外部事象影響（外部火災）航空機落下火災の離隔距離について

令和 2 年 7 月 21 日

日本原子力研究開発機構

【R2.7.13 審査会合コメント】

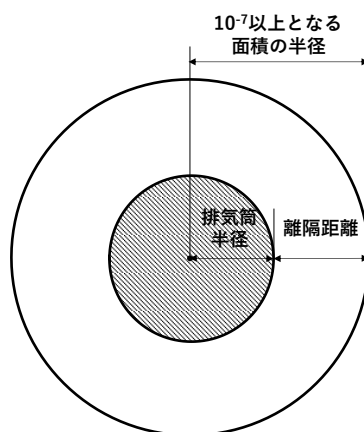
航空機落下による火災の影響評価の計器飛行方式について、標的面積を単位面積に変更したこと及び排気筒を包絡する正方形と評価したこと、それぞれが離隔距離に及ぼす変化量を説明すること。

1) で算出した落下確率を基に、落下確率が 1×10^{-7} 以上となる面積を比の計算で算出する。

単位面積	:	合算した落下確率	=	1×10^{-7} 以上となる面積	:	落下確率
1	:	1.96×10^{-7}	=	1×10^{-7} 以上となる面積	:	1×10^{-7}

落下確率が 1×10^{-7} となる面積は 0.510km^2 である。
